POLITECNICO
MILANO 1863

PROCEDURA NEGOZIATA SENZA PREVIA PUBBLICAZIONE DI BANDO DI GARA, PER L’AFFIDAMENTO DELLA FORNITURA DELL’AMPLIAMENTO DEGLI IMPIANTI DI GAS PURI E SPECIALI INSTALLATI PRESSO POLIFAB - CIG B2939ABB31

QUESITI n. 1

Di sotto, la piantina generale del piano seminterrato di Polifab. Evidenziamo l'area di intervento relativa al quesito.

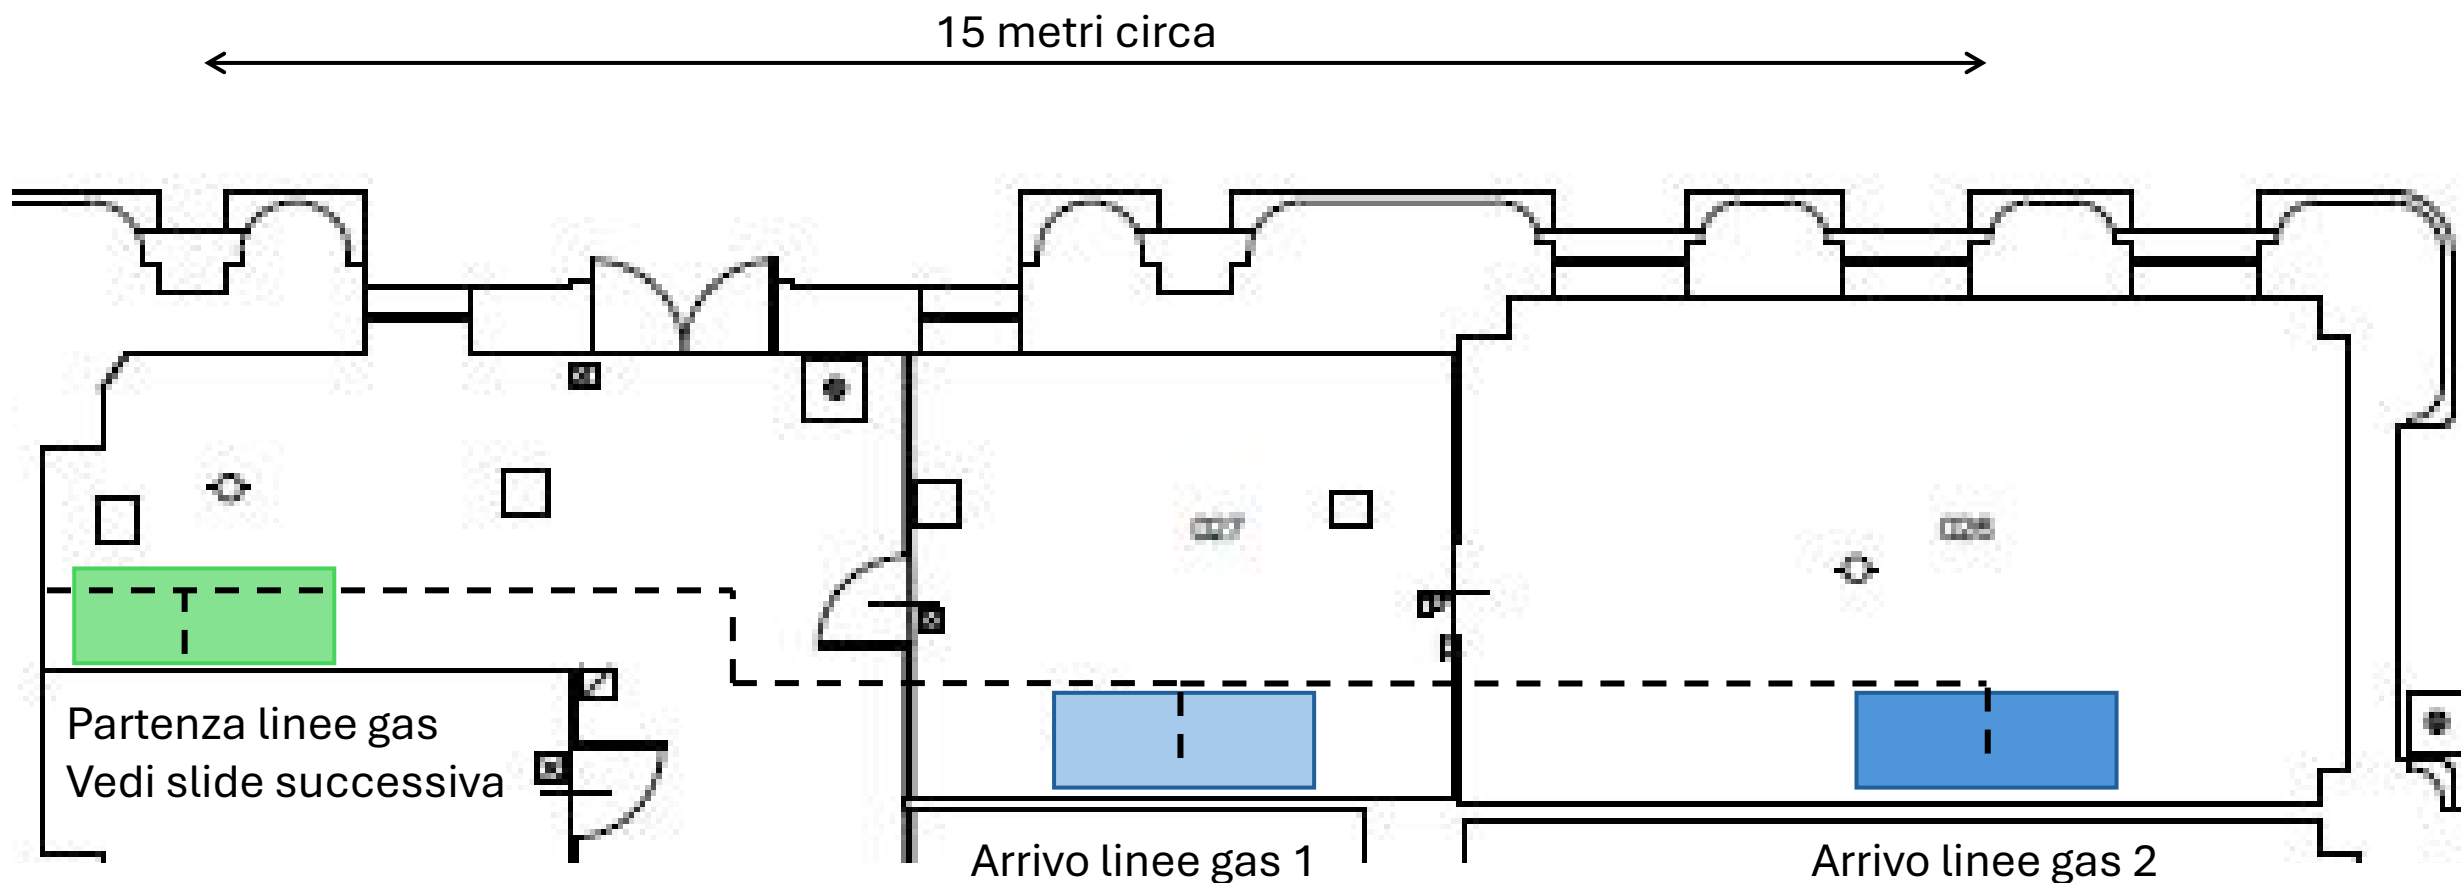
3. È richiesta la realizzazione di nr.3 diramazioni valvolate per un totale di 8 gas, ognuna da 15 mt; quindi complessivamente 24 diramazioni da 15 mt. Si richiede un layout previsionale dei percorsi o della posizione di tali diramazioni.

R3) Alleghiamo il file "Risposta quesito 3.pdf" con le informazioni di dettaglio richieste.

Di sotto mostriamo la sola zona di intervento con il dettaglio delle installazioni richieste.

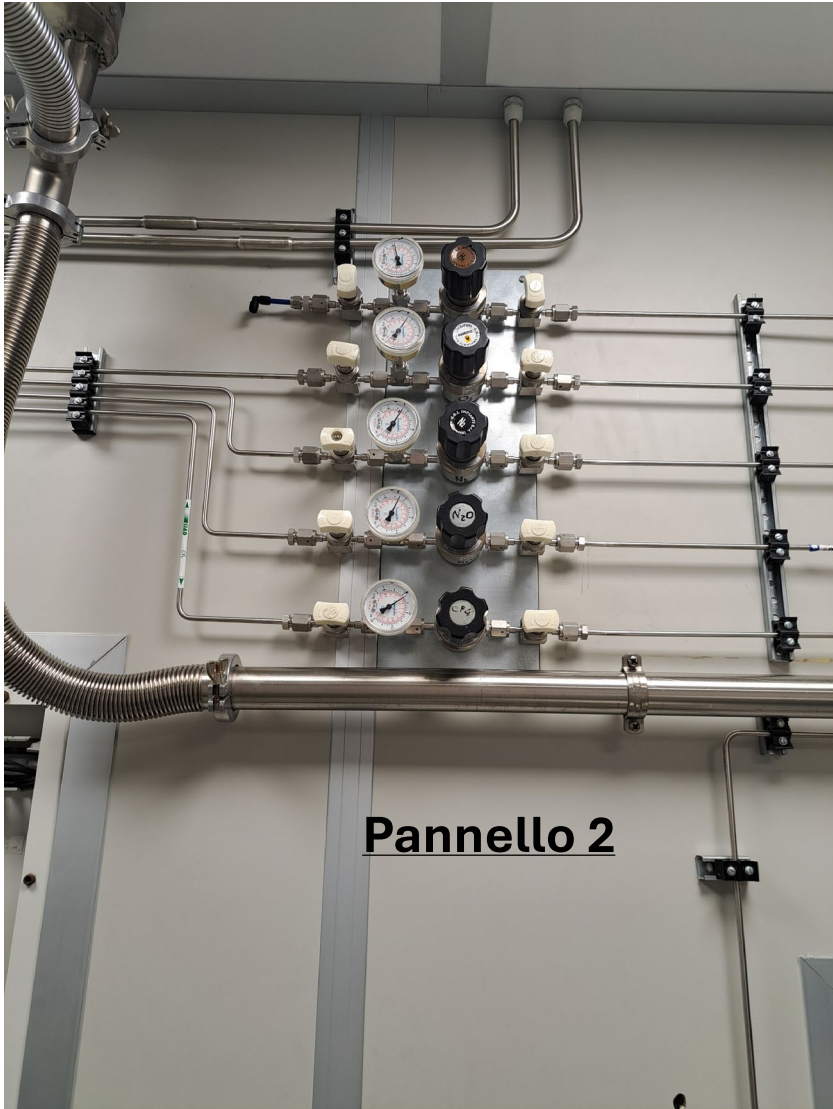
3. È richiesta la realizzazione di nr.3 diramazioni valvolate per un totale di 8 gas, ognuna da 15 mt; quindi complessivamente 24 diramazioni da 15 mt. Si richiede un layout previsionale dei percorsi o della posizione di tali diramazioni.

Schema delle diramazioni richieste per ognuno dei gas.

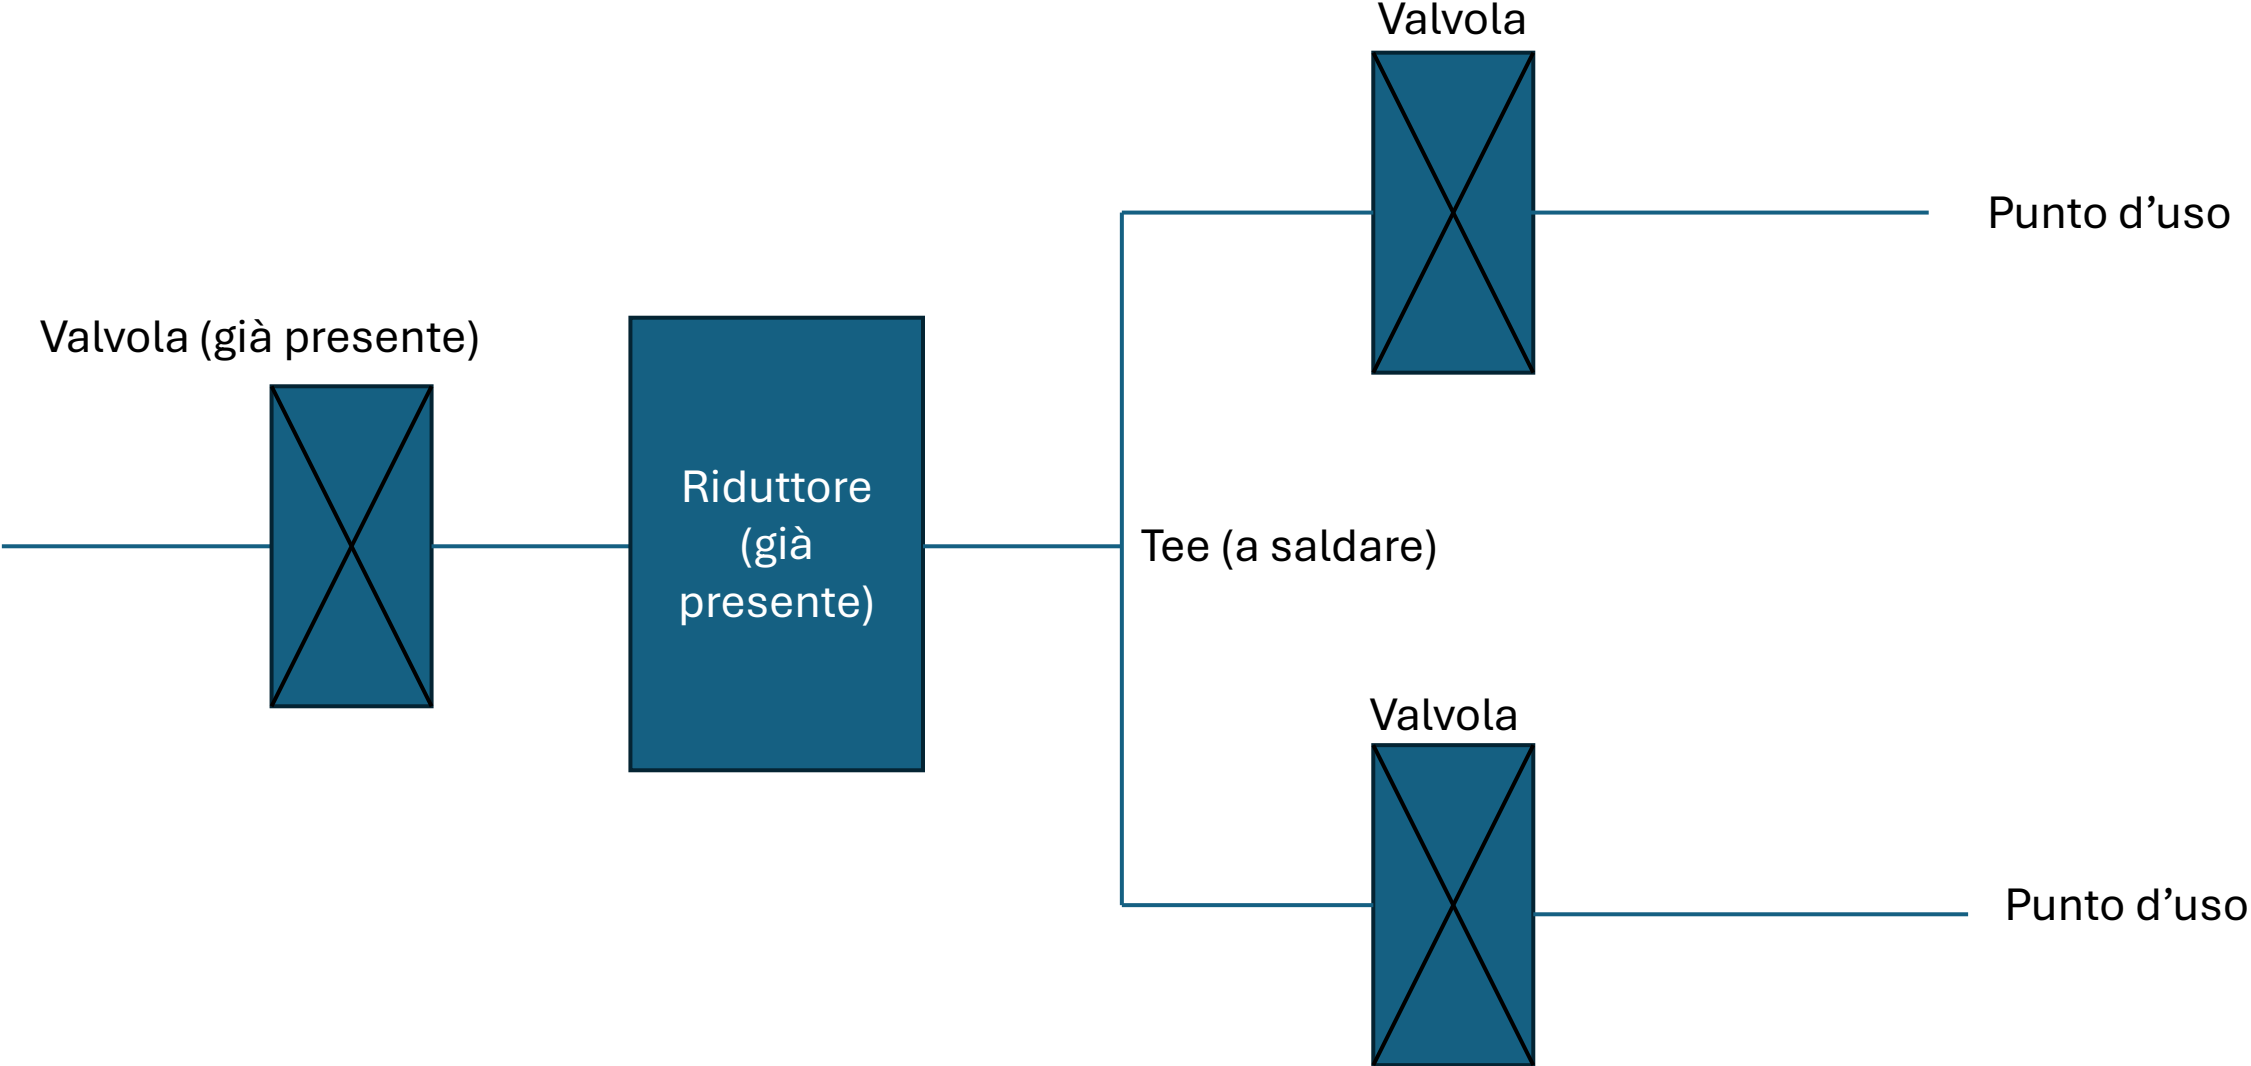
Dettaglio dei pannelli di partenza linee già presenti (non si vede il C4F8 che è a destra del pannello 1) da cui diramare le nuove linee richieste. Le nuove linee dovranno correre sopra al controsoffitto e scendere in prossimità del punto d'uso.

Nella slide successiva evidenziamo i principali percorsi dei gas di processo a partire dai bombolai fino ai principali punti d’uso all’interno della cleanroom.

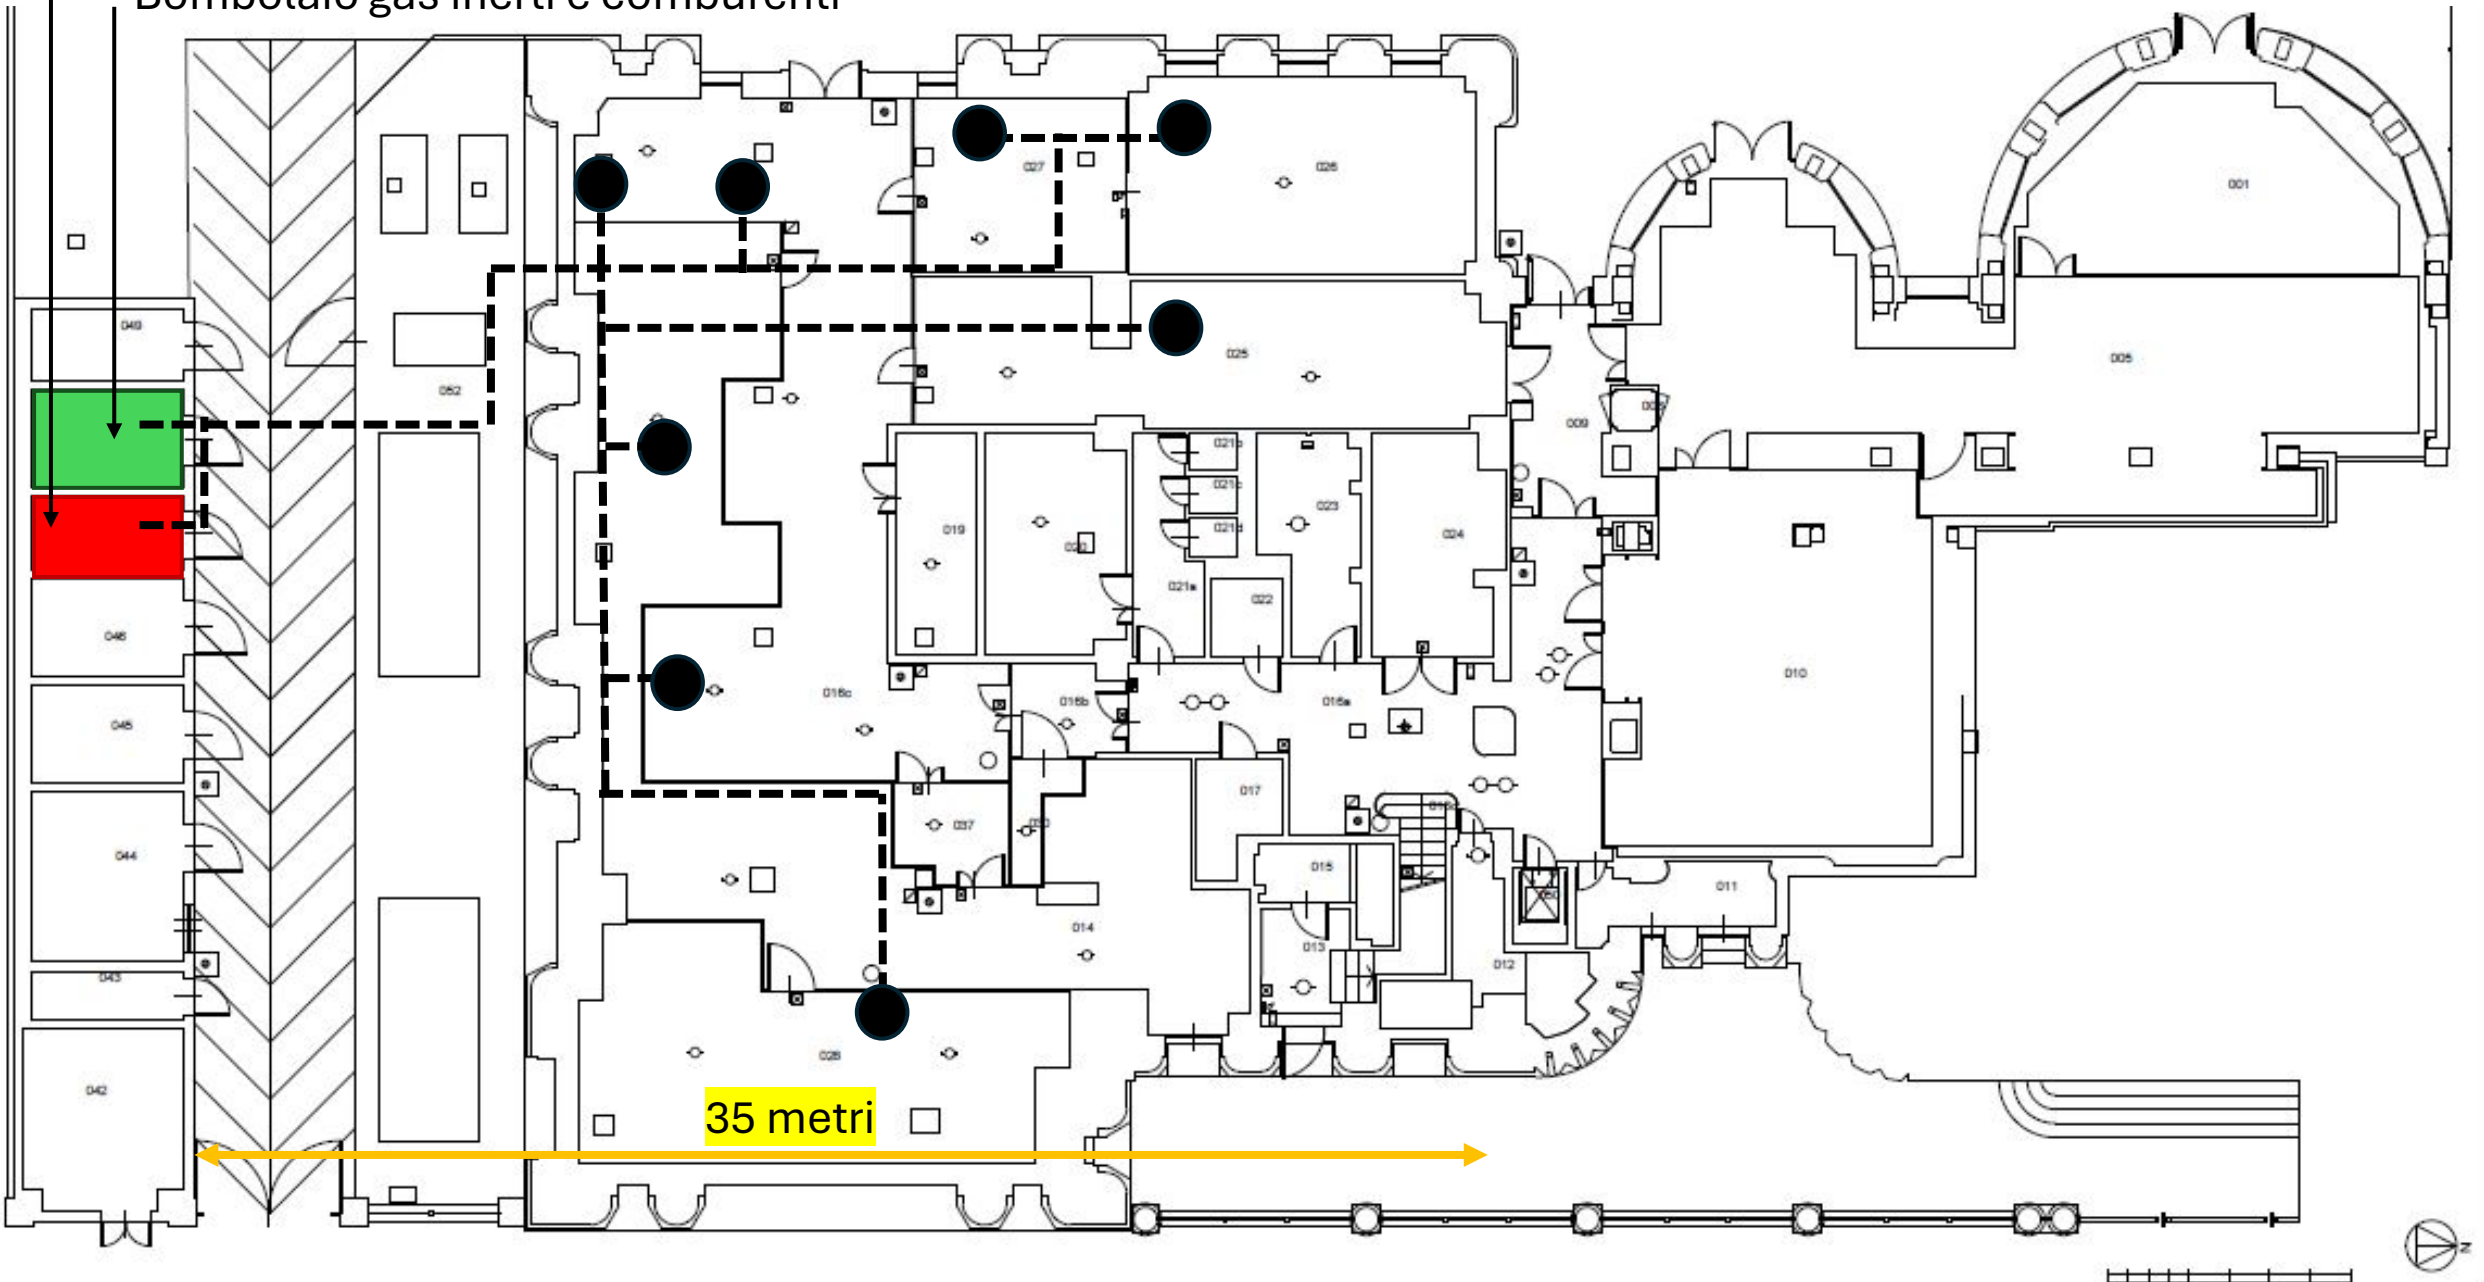
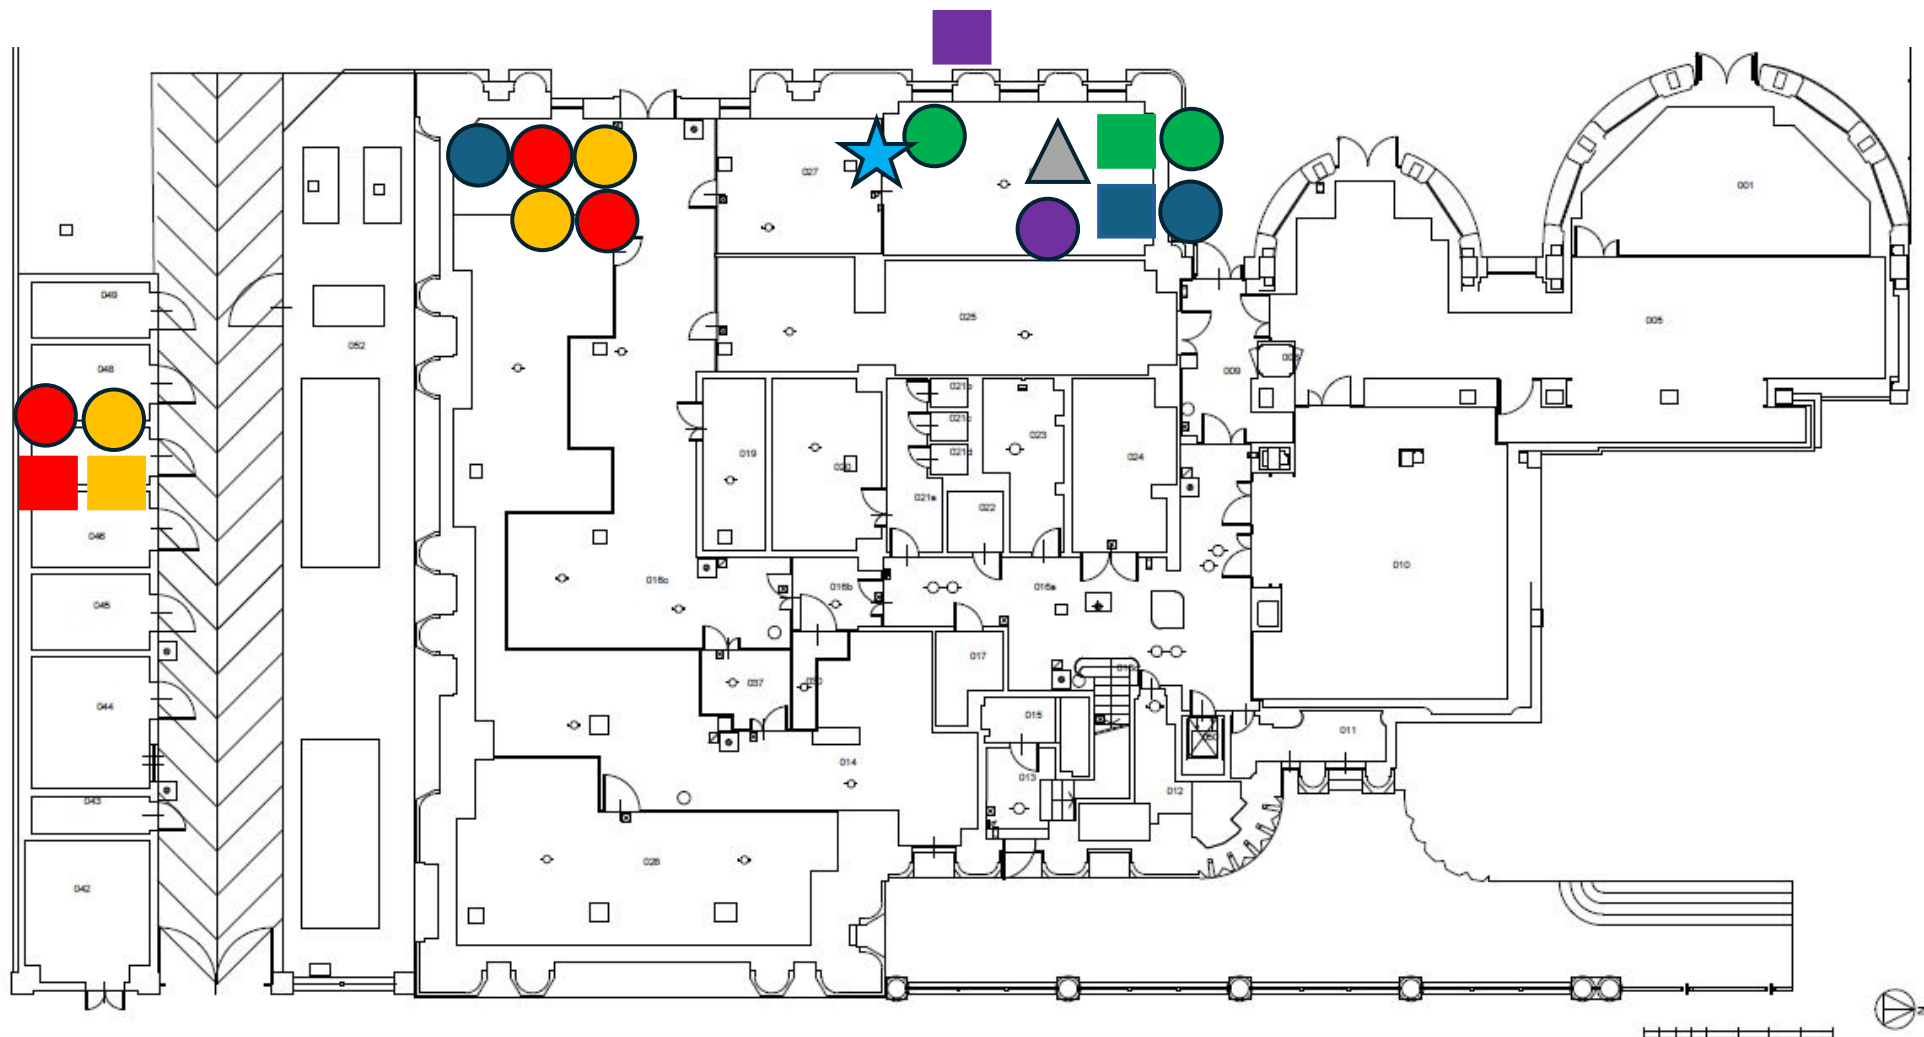
4. *“L’ampliamento comprende sia l’estensione e la certificazione di linee di gas già esistenti che la realizzazione di nuove linee di gas...”. La certificazione delle linee esistenti è normalmente esclusa dalle nostre forniture; poiché viene richiesta è necessario ricevere maggiori informazioni sull’impianto esistente in termini di dimensioni, lunghezze, fonti di erogazione, punti di utilizzo eccetera. Inoltre, la committente deve confermare l’esistenza di un’attuale certificazione e del relativo fascicolo di impianto che sarà usato da Linde per l’integrazione nella nuova certificazione.*

R4) Alleghiamo il file "Risposta quesito 4.pdf" con le informazioni richieste riguardo all'impianto esistente. Confermiamo l'esistenza di un'attuale certificazione dell'impianto. Per quanto riguarda le linee esistenti, elenchiamo alcuni ulteriori dettagli tecnici: Tubi A316L-SS 1/4" 0,25 Ra elettropulito, saldature in orbitale, connessioni VCR alle macchine di processo.
